MINISTERIO DE AMBIENTE Y DESARROLLO SOSTENIBLE

AUTO No. _____

"Por medio del cual se requiere información adicional"

Proyecto: Ejecución del Proyecto Pequeña Central Hidroeléctrica Subestación Calima SCV, Municipio de Calima el Darién – Valle del Cauca.

Figura No. 23 – Áreas solicitadas en sustracción

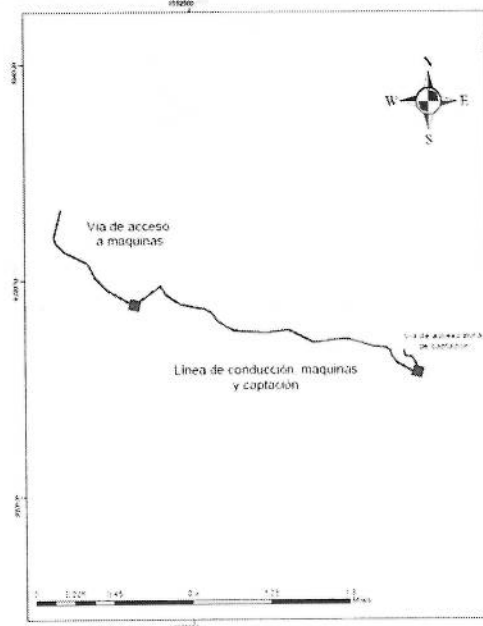
De esta manera, a través de herramientas de análisis espacial se materializó cartográficamente el shape "Área Solicitada Sustraer" (ver figura No. 23) presentado por el

petionario, en la cual se identificó que el área presenta una superficie de 8,35 hectáreas, donde se vinculan las siguientes zonas:

- Vía de acceso a máquinas: 1,84 hectáreas.
- Línea de conducción y máquinas: 6,19 hectáreas.
- Vía de acceso de punto de captación: 0,32 hectáreas.

Así las cosas, se evidenció en el documento presentado por el petionario que el área solicitada en sustracción presenta una superficie de 8,457 hectáreas, la cual difiere del área identificada por el MADS en 0,107 hectáreas, lo anterior se presume corresponde al canal disipador de energía del proyecto, sin embargo, al no existir las coordenadas de los vértices solicitados no es posible evidenciarlo, en este sentido, es necesario que el petionario delimite a través de coordenadas planas los sitios a intervenir donde se realice el cambio del uso del suelo.

- La información presentada por el petionario respecto a las áreas donde se presentará el cambio de uso del suelo para la ejecución de la línea de conducción, evidencia que aunque el área efectiva de intervención es una franja de 2,58 kilómetros de longitud por 4,5 metros de ancho (tubería enterrada), el área solicitada en sustracción vincula un ancho de 15 metros, lo cual no es justificado por el petionario.

Sumado a lo anterior, se solicita la sustracción definitiva de un área de 1,84 hectáreas donde se plantea la construcción del acceso a la zona de máquinas a través de una vía nueva, la cual presenta una longitud aproximada de 1,24 kilómetros por 15 metros de ancho, superficie que dentro del documento soporte de la solicitud de sustracción no es justificada, dado que no se entregan los aspectos técnicos de la vía, más aún, cuando dentro del balance de recursos naturales a utilizar durante la ejecución de las actividades se plantea el aprovechamiento y descapote de 12914 m^2 , superficie que no evidencia el total del área solicitada en sustracción para esta actividad.

Por lo anterior, es necesario que el petionario dentro de la solicitud de sustracción ajuste el área y delimite la superficie que estrictamente implique el cambio de uso del suelo (vías de acceso y línea de conducción), lo anterior de conformidad con el artículo 210 del Decreto Ley 2811 de 1974 y la Resolución 1526 de 2012.

1. Presente la localización del área solicitada en sustracción, a través del listado de coordenadas de los vértices que forman la poligonal en el sistema de proyección en Magna – Sirgas indicando su origen; esta información debe corresponder a los requerimientos establecidos en el numeral 8 del Anexo 1 de la Resolución 1526 de 2012 *"Términos de referencia para la evaluación de solicitudes de sustracción definitiva de áreas de reserva forestal nacionales y regionales, para el desarrollo de actividades consideradas de utilidad pública o interés social"*, de conformidad con las consideraciones del presente acto administrativo.

2. Allegue el soporte técnico de la franja solicitada en sustracción para la línea de conducción y la vía de acceso a la planta de máquinas ya que la solicitud debe corresponder únicamente a las áreas que implican cambio de uso del suelo.

Figura No. 24 – Vista regional satelital del área solicitada en sustracción

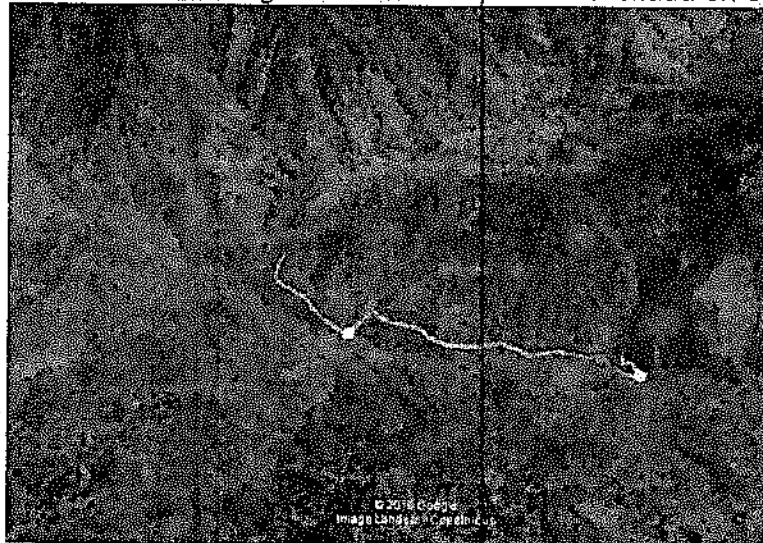
- Al verificar la información entregada por el petionario se evidencia que el proyecto "Pequeña Central Hidroeléctrica Subestación Calima SCV", se encuentra ubicado en la vereda Campo Alegre del municipio de Calima El Darién, denotándose en el área una

cobertura vegetal de bosque denso en gran parte del área solicitada en sustracción (85% del total), lo cual fue verificado en la visita técnica realizada al sitio y evidenciado mediante imágenes de satélite (ver figura No. 24).

Figura No. 25 – Área de influencia respecto a áreas del SINAP

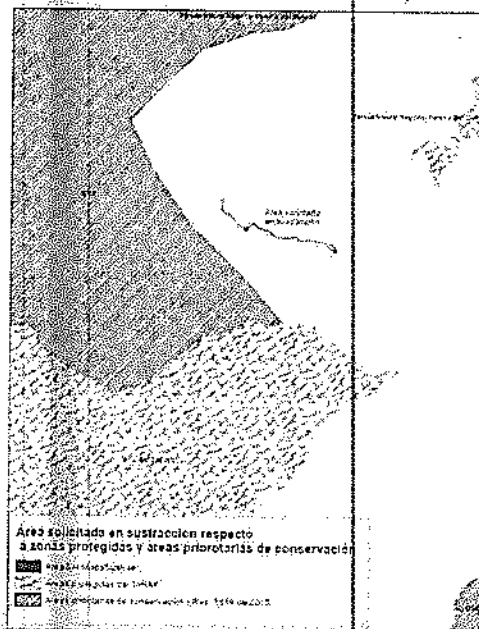
De forma adicional el área se encuentra rodeada por zonas que integran el SINAP como el Parque Natural Regional Páramo del Duende y Reserva Forestal Protectora del Río Dagua; sumado a lo anterior dentro del área se encuentran zonas de protección y desarrollo de los recursos naturales renovables (Resolución 1814 de 2015), evidenciando la importancia de las coberturas presentes del área solicitada en sustracción dentro del contexto regional.

Por lo anterior, la conectividad ecológica dentro del área es un aspecto de importancia significativa como parámetro para el mantenimiento de servicios Ecosistémicos (aseguramiento de hábitat, protección de suelos, flujos genéticos), parámetro que dentro del documento presentado por el peticionario no es vinculado para el área propuesta de la vía de acceso a cuarto de máquinas, en este sentido y teniendo en cuenta la fragmentación ecológica que puede generarse por la construcción de una vía nueva, el peticionario deberá relacionar esta área dentro del análisis de conectividad considerando la

3. Incluya dentro del análisis de conectividad ecológica de la solicitud de sustracción, la franja propuesta para la vía de acceso a máquinas, en los parámetros establecidos en el ítem 4.2.3. del Anexo 1. *"Términos de referencia para la evaluación de solicitudes de sustracción definitiva de áreas de reserva forestal nacionales y regionales, para el desarrollo de actividades consideradas de utilidad pública o interés social"*, de la Resolución 1526 de 2012.
